BS 011 263

BOLETIN DE SERVICIO

FECHA	GRUPO	NRO.	VERSIÓN	PAGINAS
12-05-2025	263	BS 011 263	1	7
ASUNTO	Fan clutch queda acoplado por falta de polos negativos, en el circuito eléctrico.			TIPO
				Correctivo
CHASIS INVOLUCRADOS	MODELO	VERSIÓN	DESDE	HASTA
Todos	DFH4250C2	KX520	mayo 2025	-

Conector del VECU

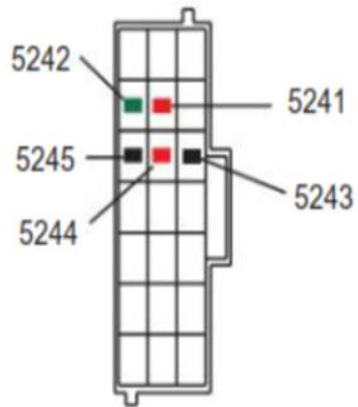
Los pines 5243 y 5245 del conector de entrada del fan clutch no tienen los polos negativos (-). Al comprobar el conector en el panel frontal de la cabina, los cables 5243 y 5245 están presentes en el conector del cableado de chasis, lado izquierdo, en la pared de fuego, sin embargo, el conector hembra de la cabina no tiene los pines instalados.

Figura 1

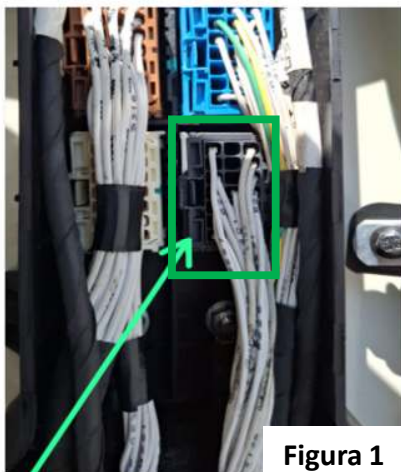
PASO 4: Desconecte la energía eléctrica en el vehículo. Ubique en el panel frontal de la cabina el conector del arnés de chasis color gris (Figura 1) y desconéctelo. Verifique que el conector gris hacia el interior de cabina, tenga los pines (Figura 2).

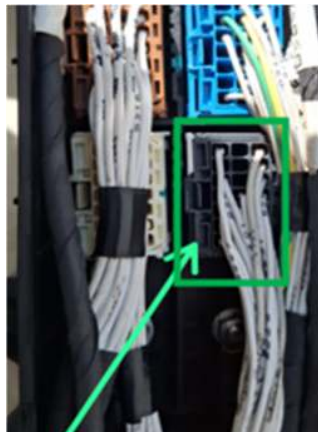
3. Fabrique un arnés de dos (2) cables, en un extremo un terminal de aro o redondo común para los dos (2) cables y el otro extremo, colocar dos (2) pines machos en cada cable. Los materiales del arnés son los siguientes:
 - Dos (2) cable de 0.75 mm por 20 centímetros de longitud
 - Dos (2) terminales machos compatibles con el conector y el tipo de acople (por definir número de parte)
 - Un (1) terminal de aro o redondo de 5/16 pulgadas, o de 8 milímetros.

4. Instale las dos (2) pines faltantes en el conector.
